我厂对应图号	XTA2682AHJ	确 认	林平华
会签确认日期	2025.9.15	批 准	戴东方
件号备注	XTA2682AHJ006~015		
共 1 页，第 1 页		授 权	PM25190B

宁波奥德普电梯部件有限公司
NINGBO AODEPU ELEVATOR COMPONENTS CO.,LTD.

安全钳

AX188V039

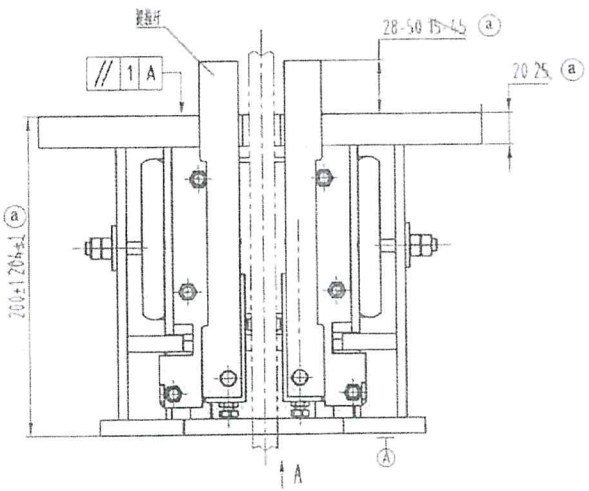
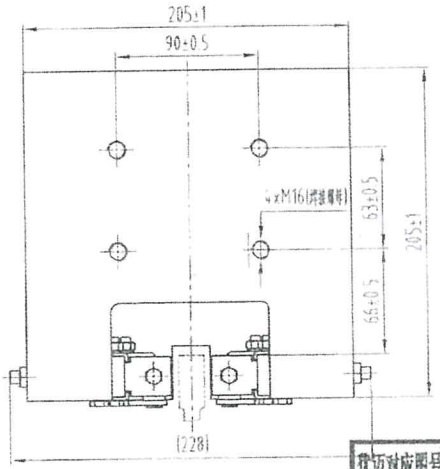
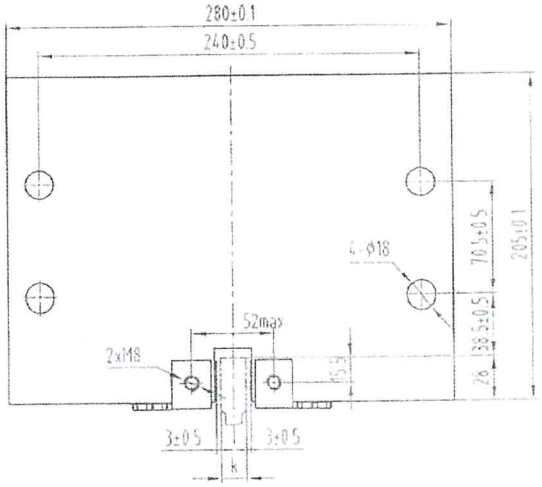
导轨面宽度 ~~16~~ 16mm

标记	处数	更改内容	签名	年月日
ⓐ	1	20(±1)更改为200±1.25更改为20,15-45更改为28-50，增加技术要求8	李长生	25.9.15

1 本安全钳型号为OX-188，适用于实行T型导轨，提拉板孔为M8；
2 本安全钳适用于额定速度≤2.5m/s，使用参数以实际型式实验报告数据为准；
3 本图为浙江捷捷电梯定制图，尺寸和结构方面更改，需双方确认，本件为浙江捷捷电梯品牌；
4 装配时各活动部件活动灵活，无卡阻；
5 表面喷涂部件颜色为土灰色RAL7037；
6 安装时，紧固件安装要求牢固可靠，导靴导向面两侧与活动钳块面间隙均匀；
7 安全钳漆封处不得擅自调整，如需调整请联系生产厂家；
ⓐ 8 与安全钳连接的桥架部件需考虑强度，以防止125%载荷联动实验对安全钳结构的损害。
